DB Netz AG
Systementwicklung Zentrale Systeme
I.NDE 231
Völckerstr. 5
80939 München
www.dbnetze.com/fahrweg

Ausnahme 104 Aktualisierung 01 zur Richtlinie 483.0701 „ETCS-Fahrzeugeinrichtungen bedienen“

Ausnahme 104 zur Richtlinie 483.0701 „ETCS-Fahrzeugeinrichtungen bedienen“

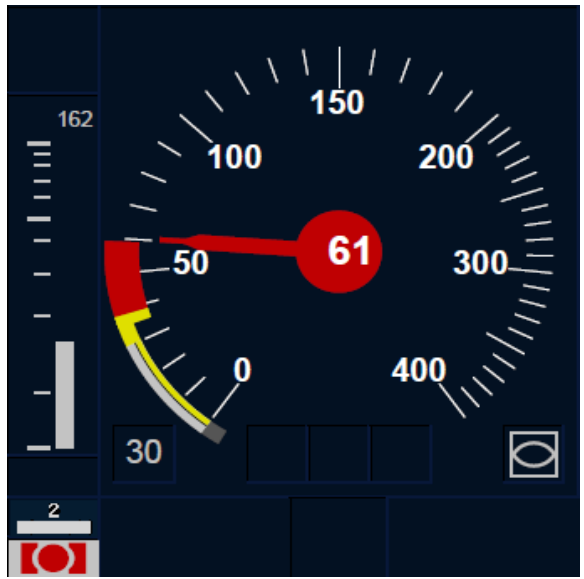
Abschnitt 8 „Zusammenhang zwischen Bremskurven und Farbdarstellung der Geschwindigkeitsanzeige“ Bild 21:

In der Beschreibung zu Bild 21 wurde geändert, dass eine Zwangsbremung bei ETCS-Level 1 bei Anstoß an die Zwangsbremskurve bis zum Stillstand fortgeführt wird. Die Unterscheidung, dass dies von der ETCS-Streckensoftware abhängt, ist entfallen.

In Abschnitt 8 „Zusammenhang zwischen Bremskurven und Farbdarstellung der Geschwindigkeitsanzeige“ Unterabschnitt „Wechsel zu einer neuen Zielgeschwindigkeit“ ist die Beschreibung von Bild 21 durch die folgende zu ersetzen:
